**Dodatek č. 1**  
ke smlouvě o dílo  
(dále jen „dodatek“)

**Rekonstrukce a modernizace veřejných sportovišť a ploch pro volnočasové aktivity v Novém Sedle – lokalita č. 2**  
**vícepráce**

**Dodatek SOD č. 1**

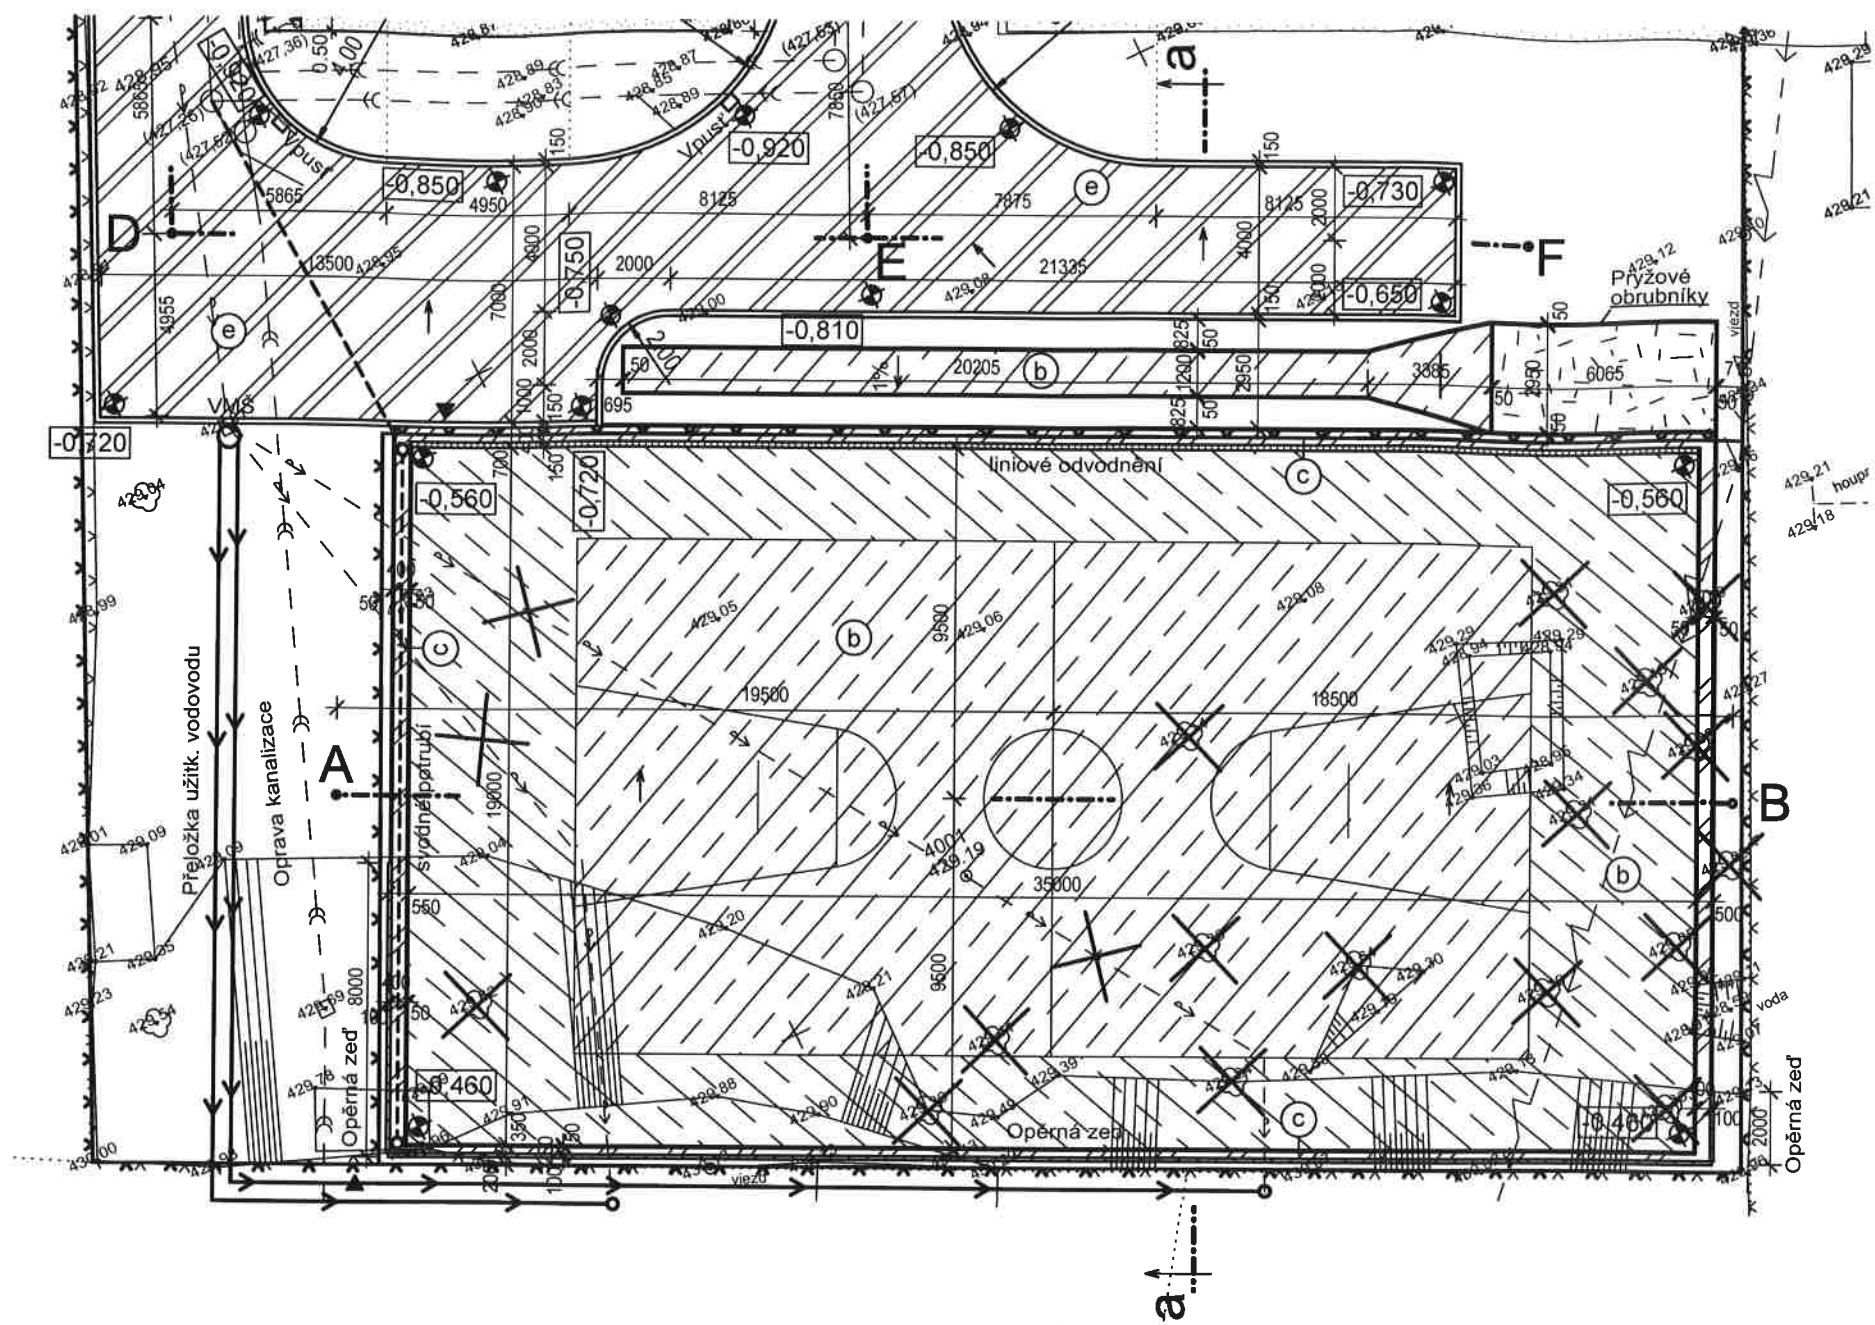
1. Smluvní strany uzavřely dne 4. 3. 2015 smlouvu o dílo.
2. Po započetí prací na díle bylo smluvními stranami zjištěno, že podloží pláně pro realizaci díla neodpovídá stavu předpokládanému smlouvě o dílo a jejím přílohám. Tato skutečnost má za následek změnu rozsahu díla, potřebu víceprací, změnu termínu pro dokončení díla, jakož i zvýšení ceny díla. Na základě místního šetření a provedení měření byly smluvními stranami odsouhlaseny následující změnové

Změna č.1

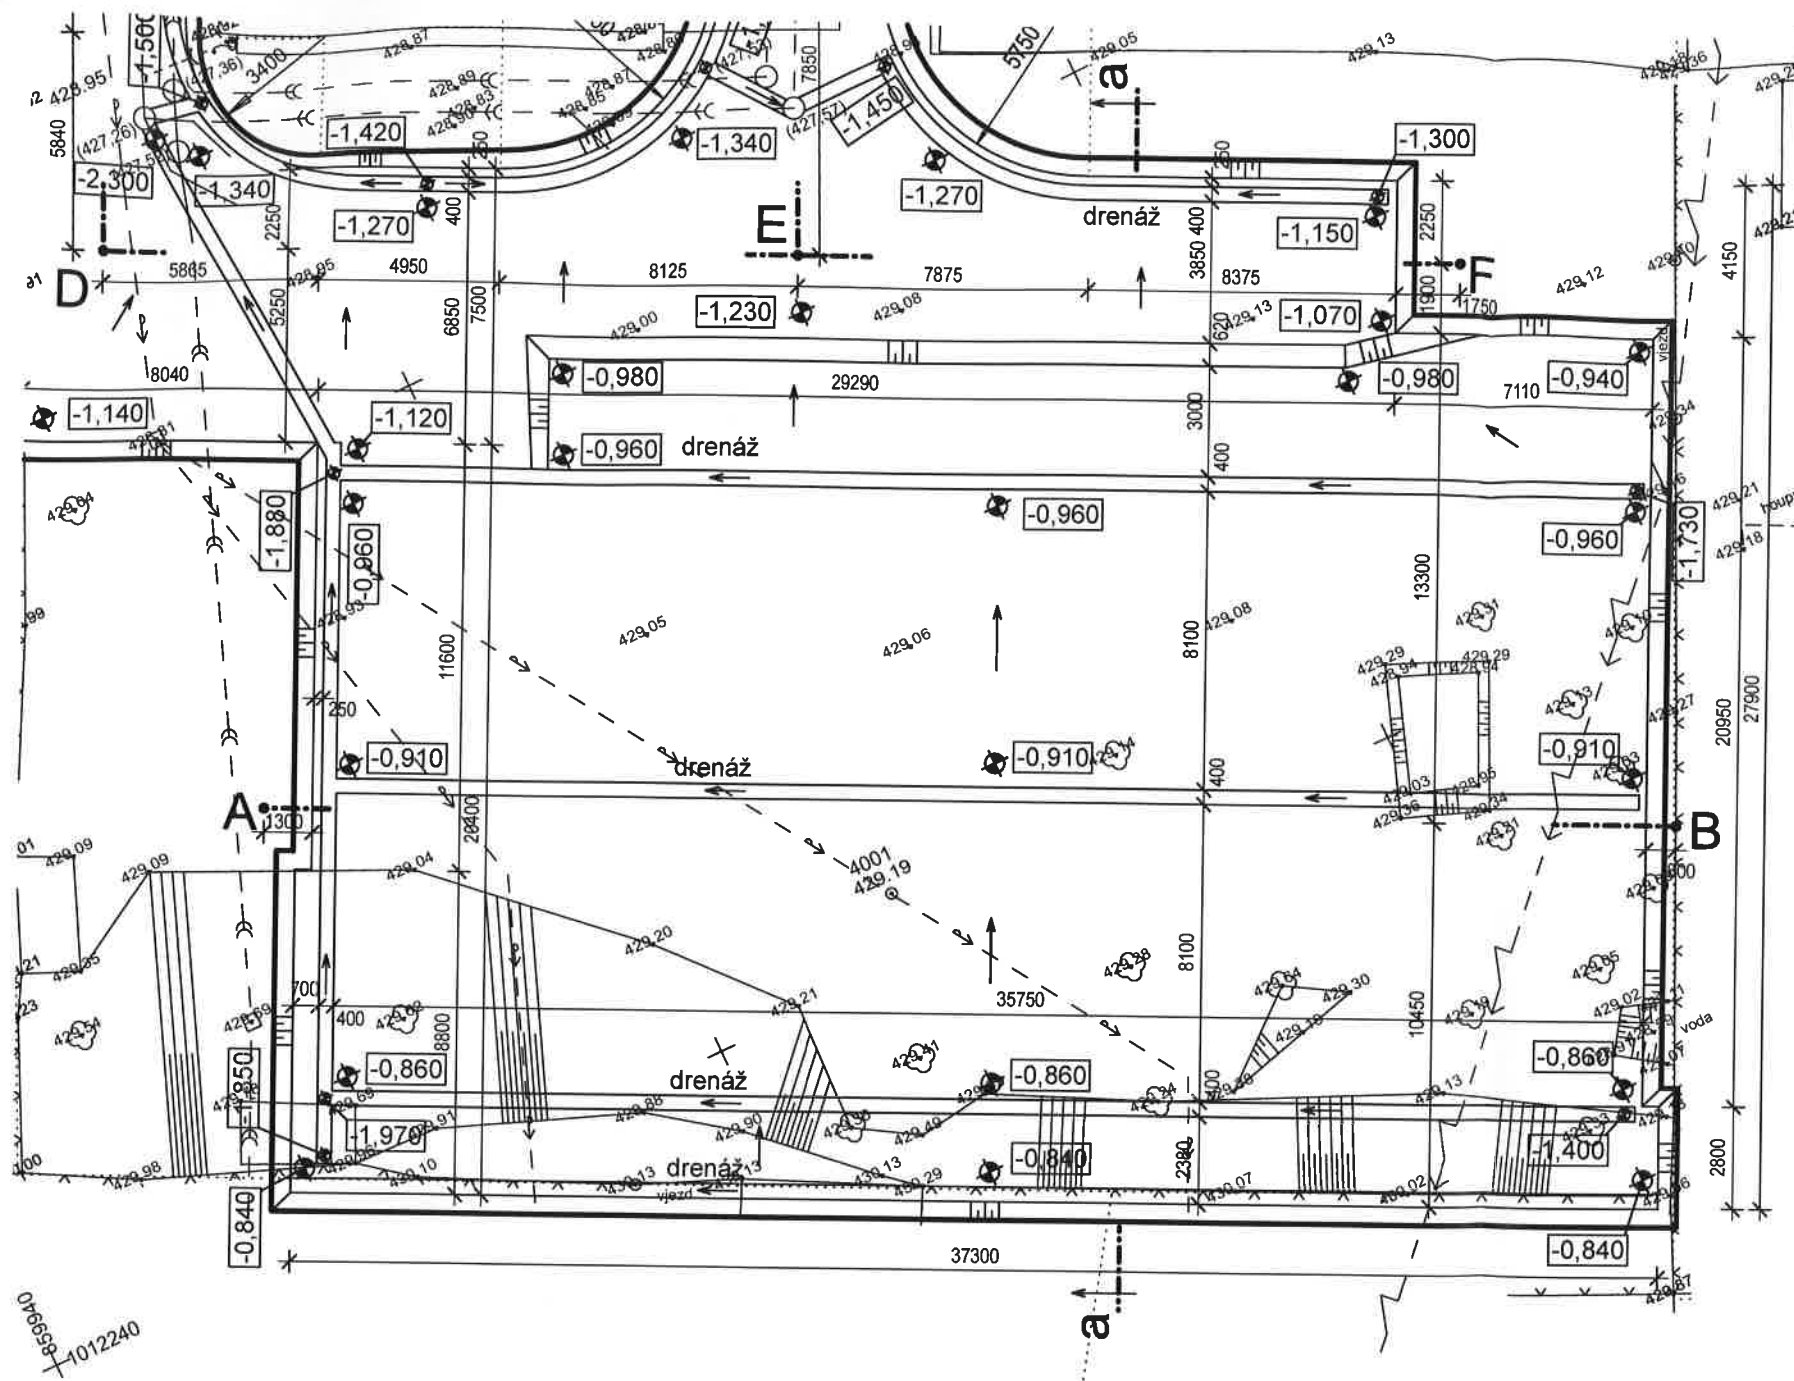
### Změna č. 1
